# 2014年4月18日 208 電気装置の不具合

## リコール届出一覧表

リコール届出日:平成26年4月18日  
リコール開始日:平成26年4月18日

### 改善箇所説明図

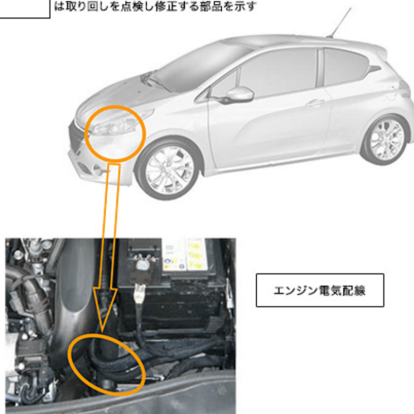
注:  は取り回しを点検し修正する部品を示す

エンジン電気配線

エンジンコンピューターに電源供給をしている電気配線において、配線の取り回しが不適切なため、シフトケーブルと接触しているものがある。そのため、そのままの状態で使用続けると、電気配線が損傷し、最悪の場合、原動機がエーストするおそれがある。

全車両、エンジン配線の取り回しを点検し、不適切な場合は取り回しを修正する。また、エンジン配線を点検し、損傷の度合いに応じて修理又は新品に交換する。
